**A STELLUNGNAHMEN DER BEHÖRDEN UND TRÄGER ÖFFENTLICHER BELANGE**

## 1. Änderung Bebauungsplan „Schrahöfe-Simes“

## Abwägung der Stellungnahmen aus der Frühzeitigen Beteiligung

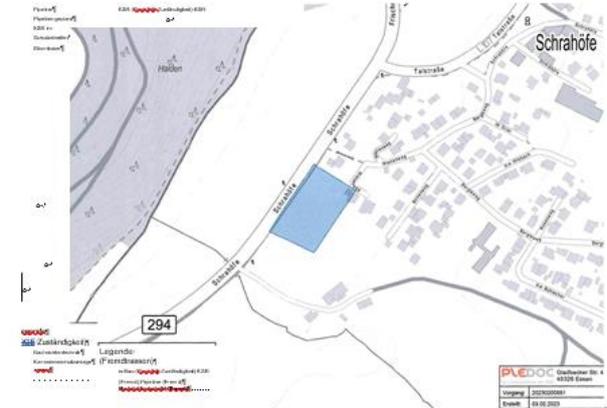
A.10.7	<p><b>Allgemeine Hinweise</b></p> <p>Die lokalen geologischen Untergrundverhältnisse können dem bestehenden Geologischen Kartenwerk, eine Übersicht über die am LGRB vorhandenen Bohrdaten der Homepage des LGRB (<a href="http://www.lgrb-bw.de">http://www.lgrb-bw.de</a>) entnommen werden.</p> <p>Des Weiteren verweisen wir auf unser Geotop-Kataster, welches im Internet unter der Adresse <a href="http://lgrb-bw.de/geotourismus/geotope">http://lgrb-bw.de/geotourismus/geotope</a> (Anwendung LGRB-Mapserver Geotop-Kataster) abgerufen werden kann.</p>	Dies wird zur Kenntnis genommen.
A.11	<p><b>Regierungspräsidium Freiburg - Ref.21 Wirtschaft, Raumordnung, Bau- und Denkmal- und Gesundheitswesen</b> (Schreiben vom 13.02.2023)</p>	
A.11.1	<p>In der Begründung wird dargelegt, dass die Planung aufgrund der geringen Plangebietsgröße von etwa 1.253 m<sup>2</sup> und in Anbetracht der Parzellenunschärfe des Flächennutzungsplans noch als aus dem FNP entwickelt angesehen werden könne.</p> <p>Da der wirksame FNP durch die Darstellung der Bauflächen im Norden und der südlich angrenzenden Grünflächen</p>	<p>Dies wird berücksichtigt.</p> <p>In der Begründung wird ergänzt, warum die Änderung und Erweiterung des Bebauungsplans als noch aus dem FNP entwickelt angesehen werden kann.</p>

Nr.	Stellungnahmen von	Beschlussvorschlag
	<p>allerdings eine deutliche und klare Siedlungskante zwischen bebautem und unbebautem Bereich ausweist und sich die geplante Versorgungsfläche weder aus der Darstellung der landwirtschaftlichen Fläche entwickelt noch eine Erweiterung einer benachbarten, bestehenden Baufläche darstellt, sollte der FNP aus Sicht der höheren Raumordnungsbehörde im Parallelverfahren nach § 8 Abs. 3 BauGB (schlankes Deckblattverfahren) geändert werden. Denn es ist zu beachten, dass zu der vom Bebauungsplan einzuhaltenden Grundkonzeption des Flächennutzungsplans unter anderem die Zuordnung der Bauflächen zu den von Bebauung freizuhalten Gebieten gehört (vgl. EZBK/Runkel BauGB § 8 Rn. 36-38).</p> <p>Alternativ bitten wir um nähere Erläuterung und Angabe von Gründen, ob bzw. dass die vorliegende Planung die Grundkonzeption des Flächennutzungsplans dennoch einhält.</p>
